電源開発株式会社
大間原子力発電所

意見聴取会指摘事項について
(地質関係)

平成16年11月
原子力発電安全審査課

図-2(6) 津軽海峡周辺の海成段丘面の分布(申請者による)

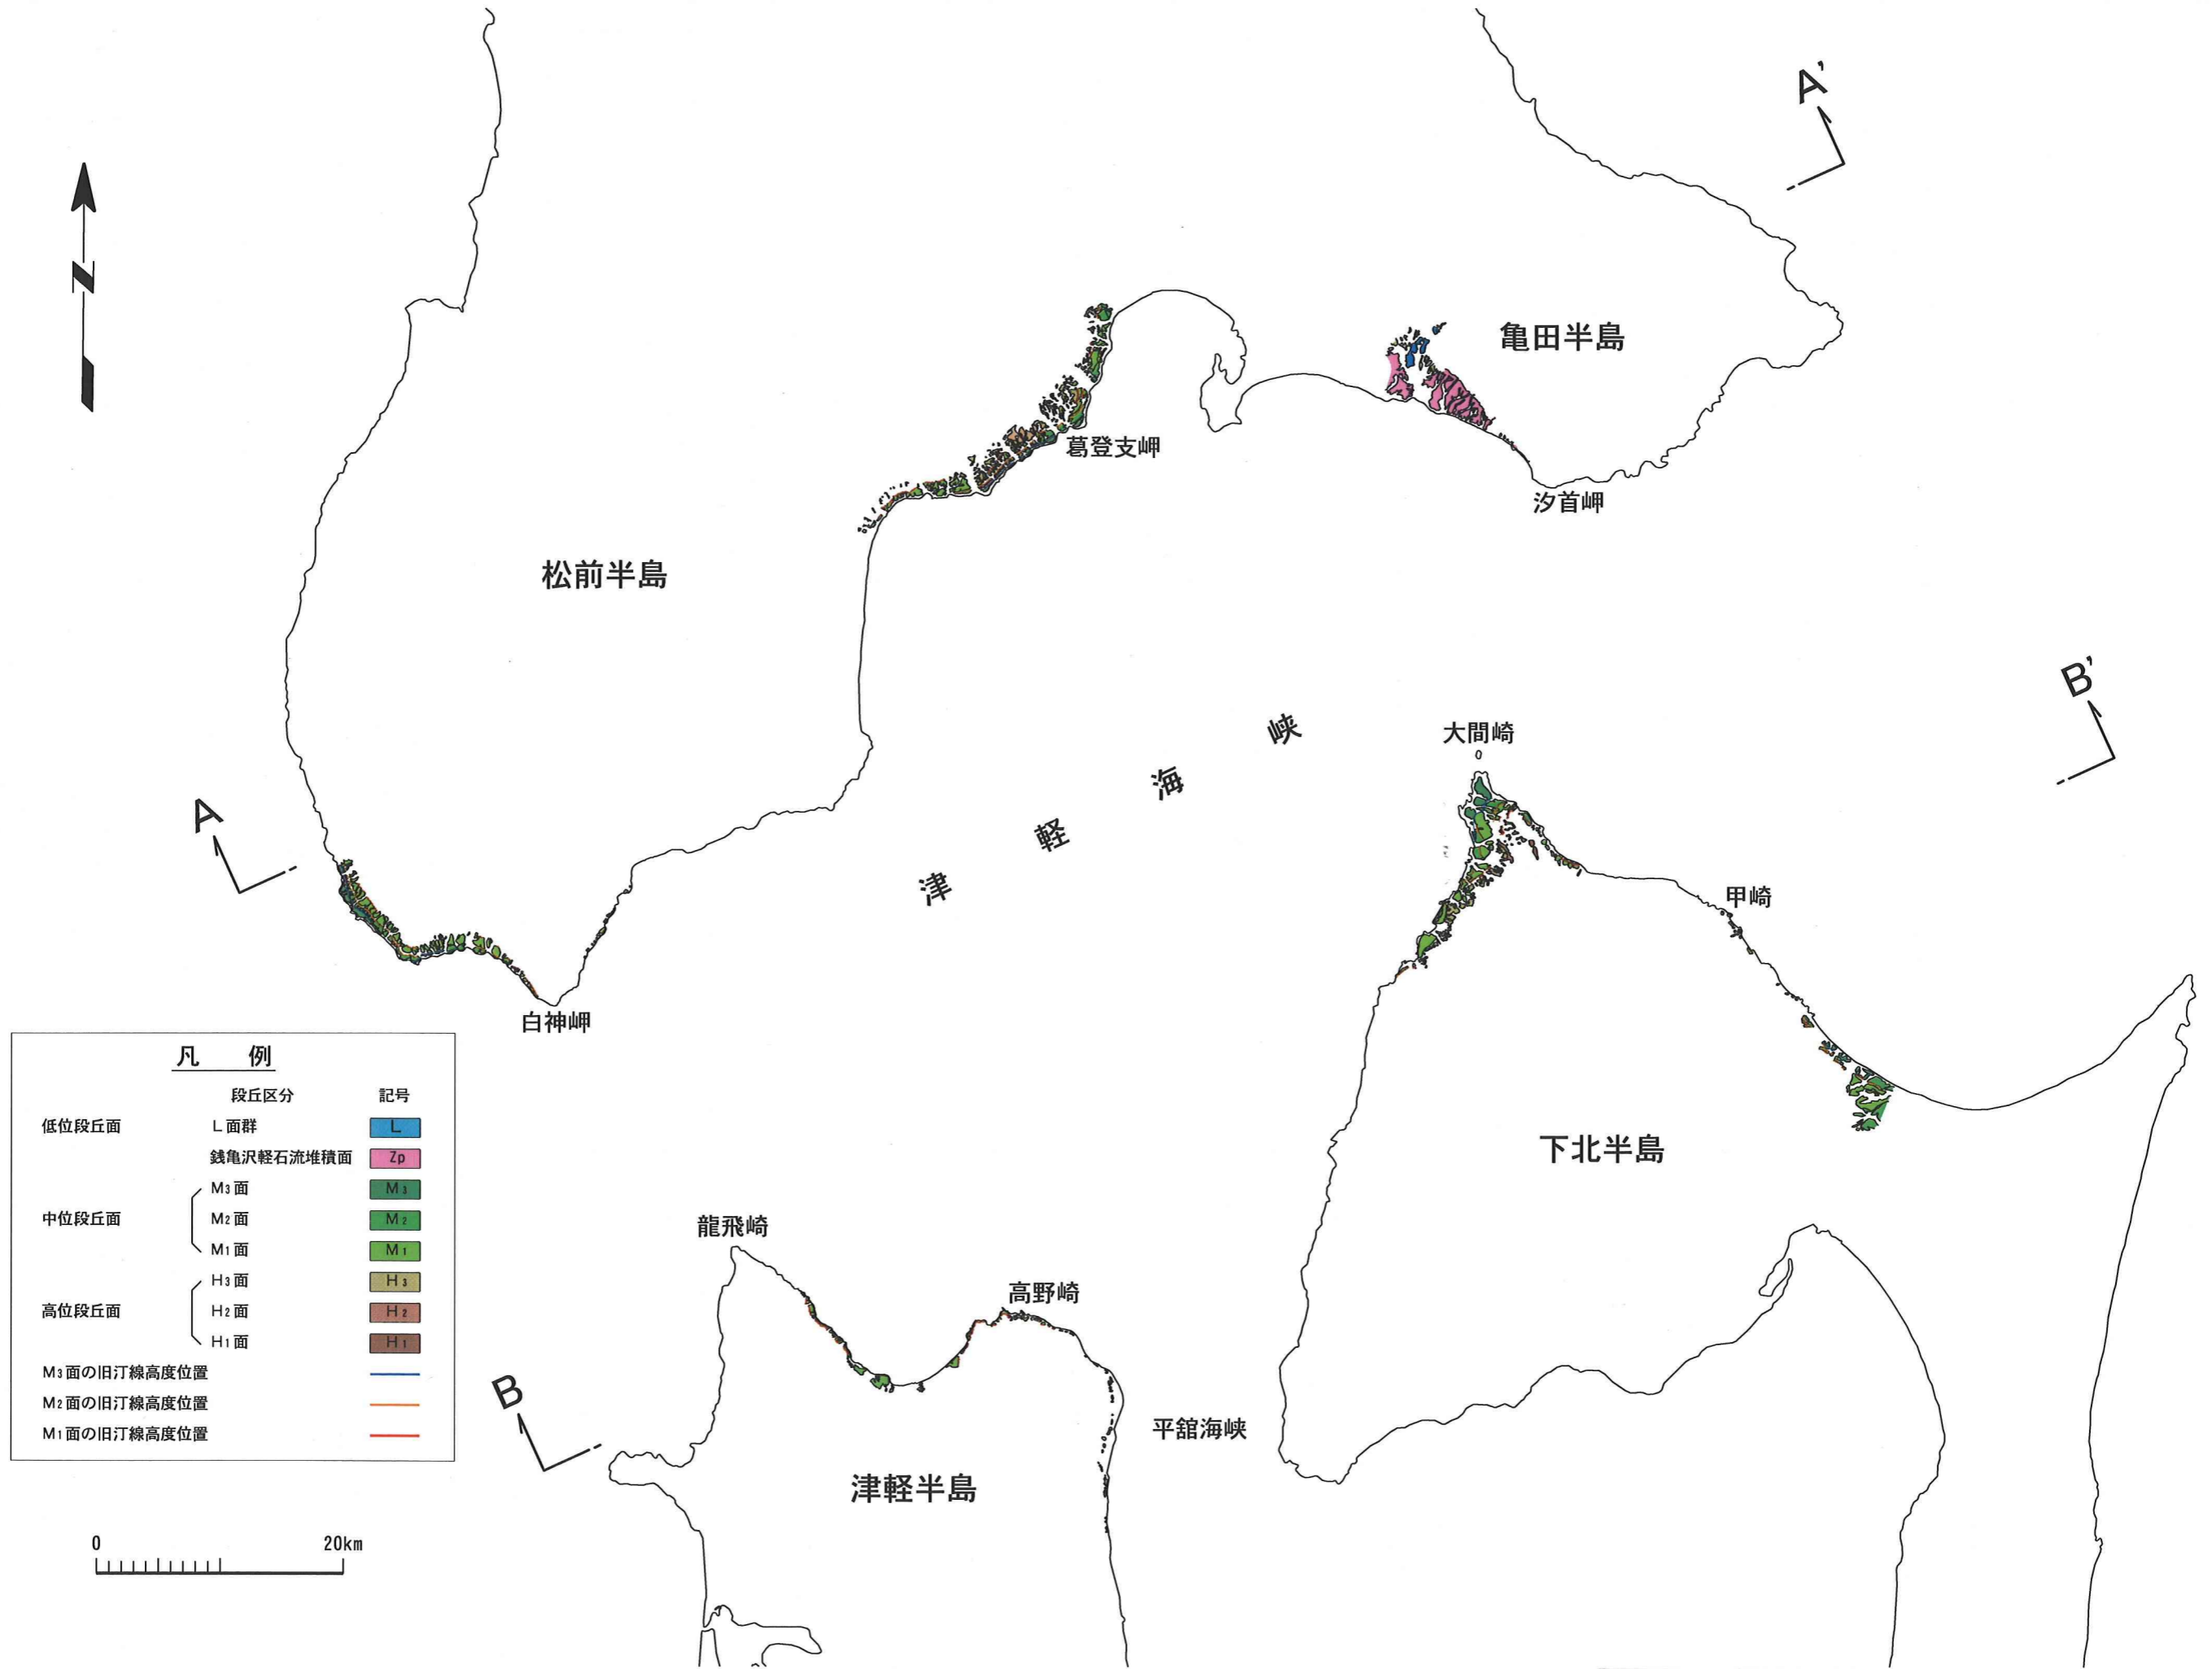
1) 敷地周辺の長期的な地殻変動の傾向について説明すること。

申請者による津軽海峡周辺の高成段丘面の分布を図-2(6)に、これらの段丘面の旧汀線の高度分布を津軽海峡沿いの北海道側及び本州側の東西断面に投影したものを図-2(7)に示す。北海道側のM₁面の旧汀線の高度分布範囲は15～115m、本州側では30～60mであるとしている。本州側では波状の変形が顕著に見られ、下北半島の大間崎、甲崎、津軽半島の高野崎等海岸線の突出部では旧汀線高度が高まり、平館海峡では低下する傾向がよく現われているとしている。この波状変位の振幅と勾配は太平洋側よりも日本海側において大きい傾向となっている。一方、松前半島西部では鋭いピークがみられ、松前半島の葛登支岬付近から函館平野西部にかけては、波状変形というよりも、広範囲にわたる傾動を示しているとしている。このように、旧汀線高度が急激な変化を示している付近には、それぞれ隆起地塊が分布しており、これらの隆起地塊分布域と旧汀線変位パターンが調和的であるとしている。このように、M₁面の旧汀線高度は、小波長(波長20～30km程度)の波状変形によって特徴づけられ、この変形は現在の地形とよく調和しているという既存文献の指摘と同様の傾向が示されているとしている。

以上のように、下北半島周辺を含む東北地方北部～北海道南部の更新世後期以降の段丘面では、波状の変形が特徴的であることが文献で指摘されるとともに、旧汀線高度分布図からも同様の傾向が読み取れ、下北半島周辺の段丘面では、高度の不連続をもつ局所的な傾動は指摘されていないとしている。
